# Blue Print ADT391100

## Wasserpumpe

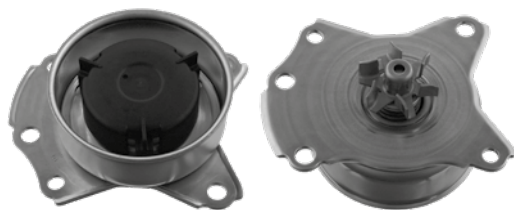
Die Wasserpumpe ist undicht.

Die vom Fahrzeughersteller verbaute Wasserpumpe kann materialbedingt undicht werden, da sie aus gestanztem Stahlblech ist (1). Im Extremfall kann ein kapitaler Motorschaden entstehen.

Im Markt wird weiterhin häufig die alte Ausführung der Wasserpumpe aus Stahlblech angeboten. Auch die neue Ausführung wird verkauft, enthält aber nicht die notwendigen Schrauben!

Blue Print empfiehlt die Verwendung der Wasserpumpe Blue Print ADT391100. Diese modifizierte Version der Wasserpumpe ist aus Aluminiumdruckguss gefertigt. Die Pumpe ist nun deutlich stabiler, Undichtigkeit wird verhindert. Zudem liefert Blue Print die Wasserpumpe ADT391100 inklusive der notwendigen Dichtung, sowie dem passenden Schraubensatz.

Bei der Montage der neuen Ausführung dürfen die alten Schrauben nicht mehr verwendet werden! Das Anzugsdrehmoment der neuen Schrauben beträgt 28 Nm. Bei dem Einbau sind grundsätzlich die Vorgaben des Fahrzeugherstellers zu beachten!
